FREVILLE

PLAN LOCAL D'URBANISME

MODIFICATION N°1 selon les modalités simplifiées

Pièce n°1 Notice de présentation

- Rapport For&Tec n°76289/1 – Version A du 21 novembre 2008

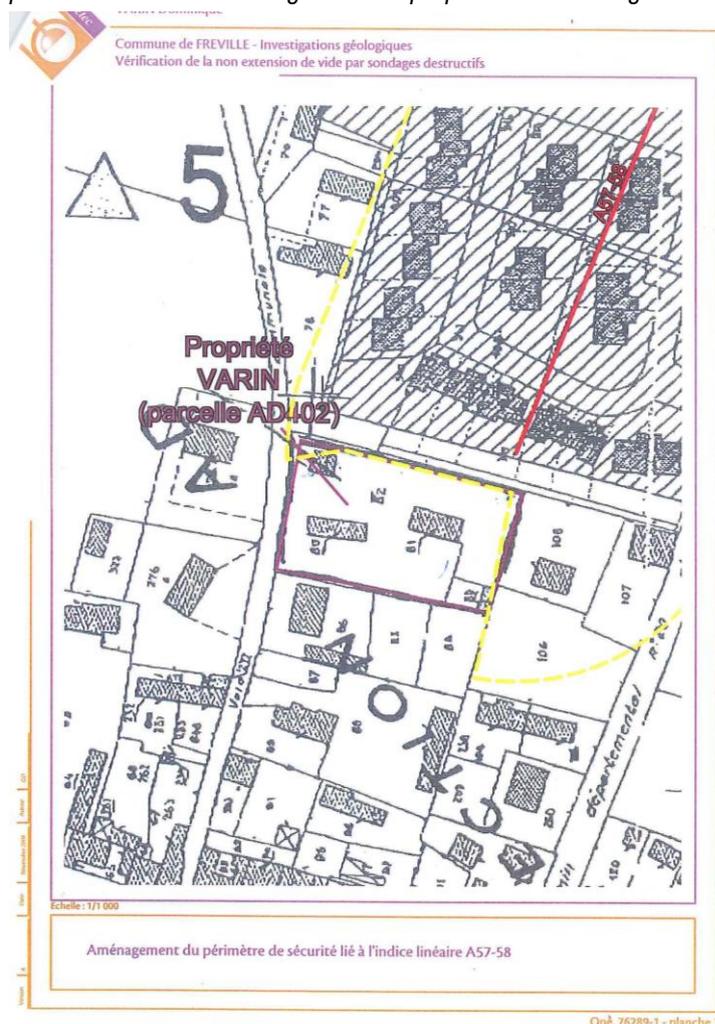
« L'examen des diagraphies d'enregistrement des paramètres de forages ainsi que les observations de terrain permettent de s'assurer qu'aucun vide ne se développe en direction de la propriété de Monsieur V. depuis la parcelle napoléonienne limitrophe (indice linéaire A57-58).

Dans ces conditions, l'application de tout périmètre de sécurité au droit de la parcelle AD 402 est à exclure et le périmètre doit être aménagé selon la proposition d'aménagement sur la planche 3. »

⇒ Le plan des risques naturels et les plans de zonage ont été mis à jour conformément à la planche 3.

Schéma 5 : Proposition d'aménagement du périmètre de sécurité lié à l'indice linéaire A 57-58

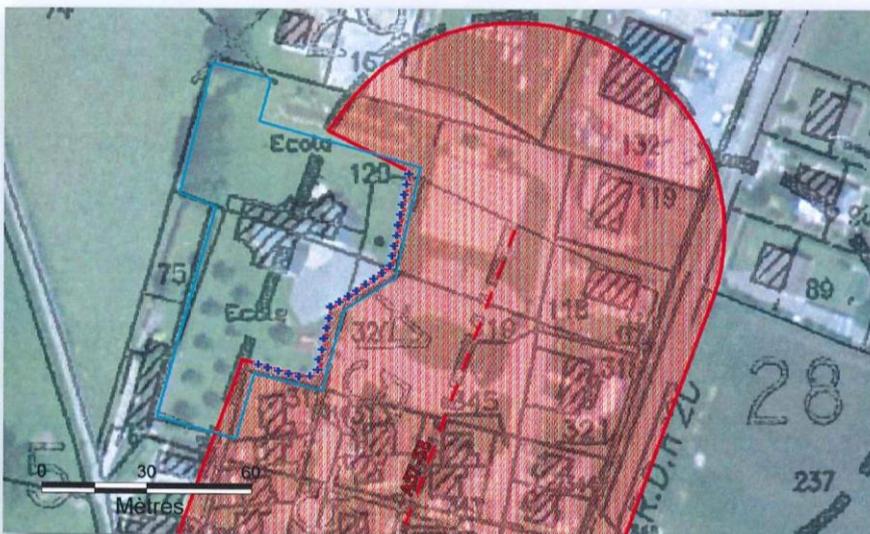
« Les sondages destructifs profonds réalisés au droit de l'école maternelle de Fréville n'ont mis en évidence aucun vide pouvant être en relation avec l'indice linéaire A57-58.

Au vu de ces résultats, nous proposons l'aménagement du périmètre de sécurité actuel selon le schéma présenté ci-dessous (Schéma 5). »

⇒ Le plan des risques naturels et les plans de zonage ont été mis à jour conformément au schéma 5.

- Rapport For&Tec n°F76289/9 – Version A du 28 mars 2012

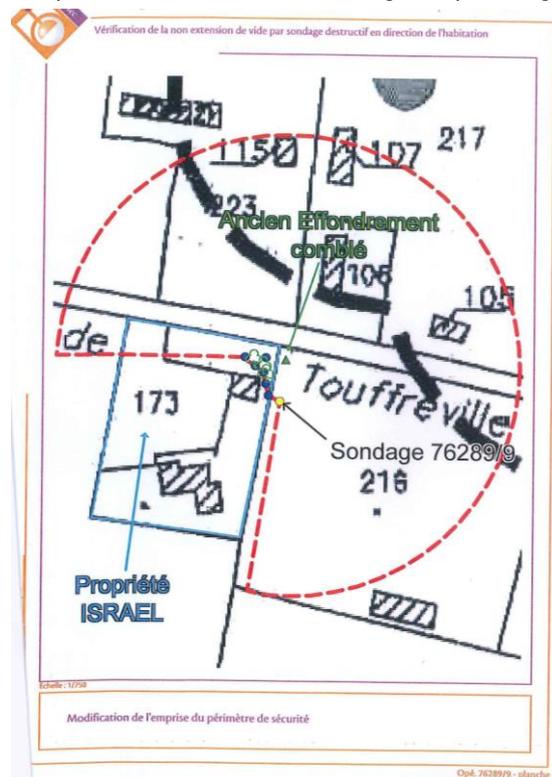
« Ce forage supplémentaire (...) a permis de s'assurer qu'aucun vide ne s'étendait en direction de l'habitation et de cette partie de la propriété.

Nous proposons de redéfinir l'emprise du périmètre de sécurité qui couvrait une partie de la propriété ISRAEL compte tenu du résultat de l'investigation par forage effectuée le 21 mars 2012 (cf annexe 3.) »

⇒ Le plan des risques naturels et les plans de zonage ont été mis à jour conformément à l'annexe 3.

- Rapport For&Tec n°F76289/5 – Version A du 6 avril 2010

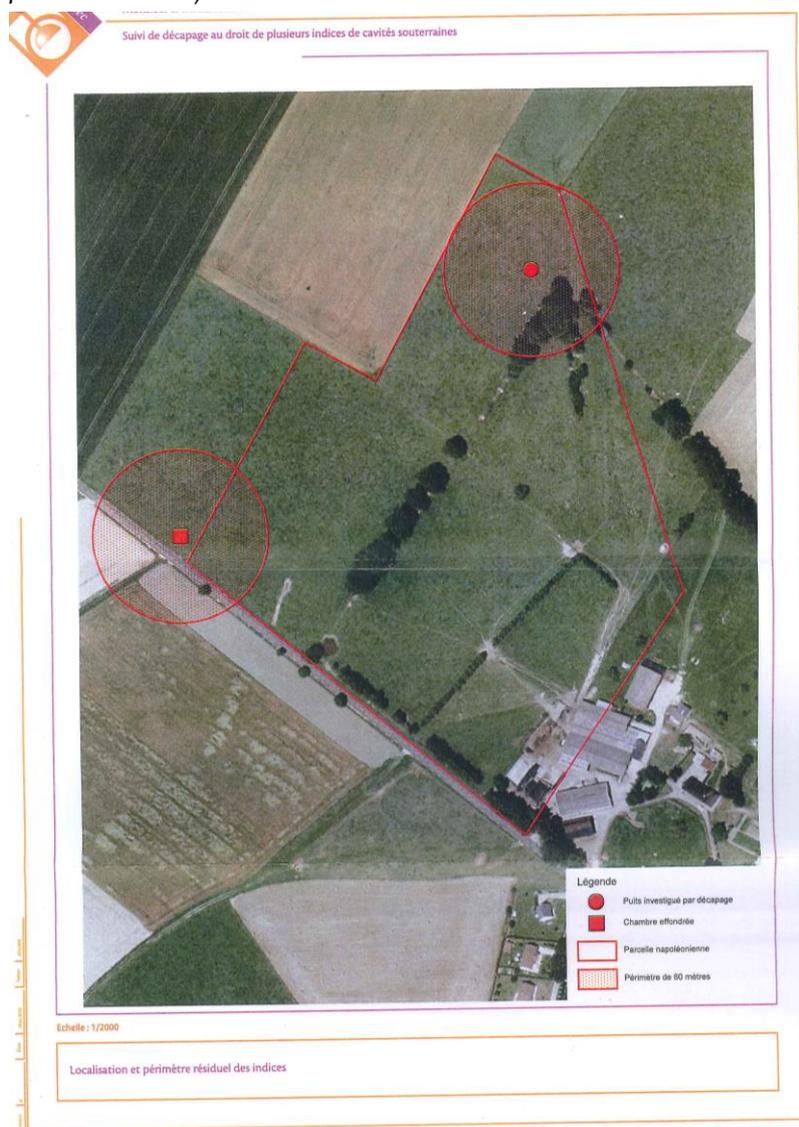
« D'après les résultats de cette étude, il semble que la dépression topographique n°1 puisse être liée à la manifestation en surface d'une montée de cloche de fontis liée à la présence d'une exploitation souterraine.

La dépression topographique n°2 a aussi une origine anthropique. Il s'agit d'un puits remblayé par l'homme permettant vraisemblablement d'accéder à une exploitation souterraine. Au vu, de ces résultats, on peut lier ce puits d'accès à l'exploitation déclarée au niveau de la parcelle napoléonienne C115.

Au vu de ces éléments, nous préconisons donc de ramener la parcelle napoléonienne C115 au niveau de la zone de remblai détectée (dépression topographique n°2) et d'appliquer le périmètre de 60m à partir de ce point (cf plan en annexe 5) »

⇒ Le plan des risques naturels et les plans de zonage ont été mis à jour conformément à l'annexe 5.

« Indice FOOT »

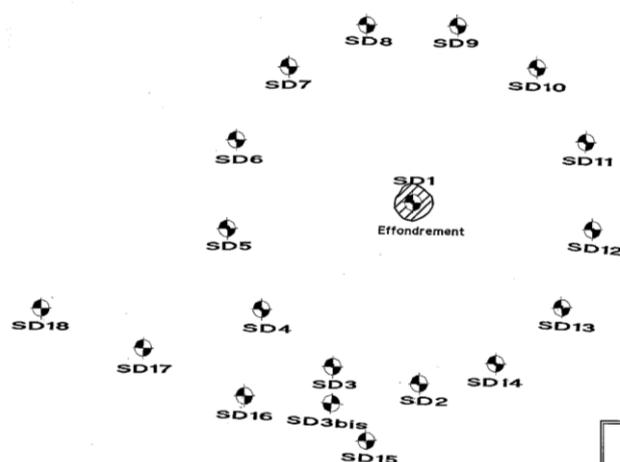
En l'absence de fiche signalétique, le bureau d'études chargé de la procédure d'urbanisme a fait le choix de désigner ledit indice ponctuel « Indice FOOT » au vu de sa localisation sur le terrain d'entraînement de football.

- ⇒ Dans le cadre de la présente procédure de modification selon les modalités simplifiées, le rayon du périmètre de sécurité a été ramené à 35m autour de l'« Indice FOOT » sur le plan des risques naturels et le plan de zonage.

- Rapport For&Tec n°F76289/11/2 – Version A du 19 septembre 2013

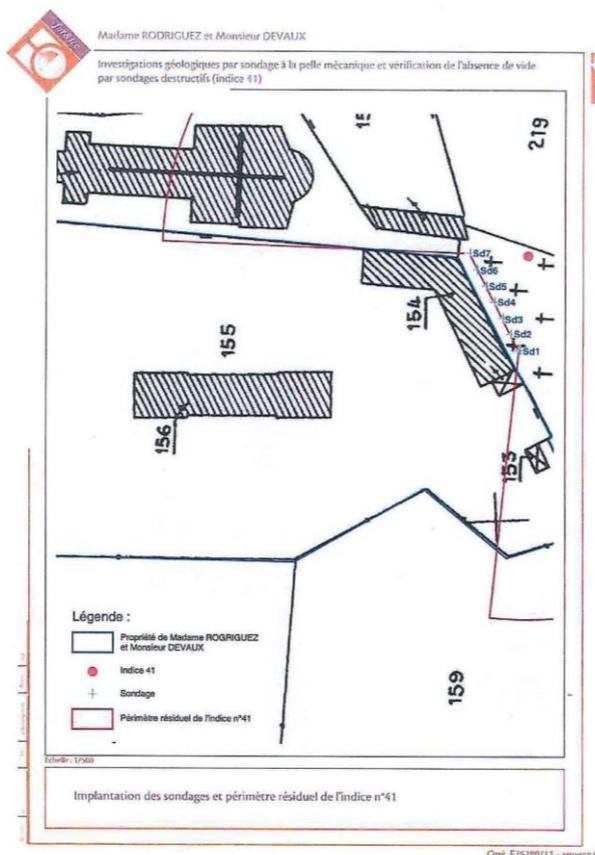
Une poche de remblai (terre végétale, ardoises, parpaings, pierres tombales, briques, gravillons, sable...) a été découverte au cours du décapage au sein des limons. La fouille a été approfondie jusqu'à 3.50 mètres de profondeur. La poche de remblai mesurait 3.50 mètres de diamètre à 0.60 mètre de profondeur. Ce dernier diminue avec la profondeur pour atteindre 2.40 mètres à 1 mètre de profondeur et environ 2 mètres en fond de fouille.

Au vu de ces résultats, les éléments découverts au cours de ce sondage à la pelle sont insuffisants pour conclure sur l'origine de cet effondrement. Afin de poursuivre l'expertise de cette anomalie, il convient de réaliser une campagne de sondages destructifs profonds au centre puis en périphérie de la zone décapée. »

- ⇒ Le plan des risques naturels et les plans de zonage ont été mis à jour conformément à la conclusion du rapport.
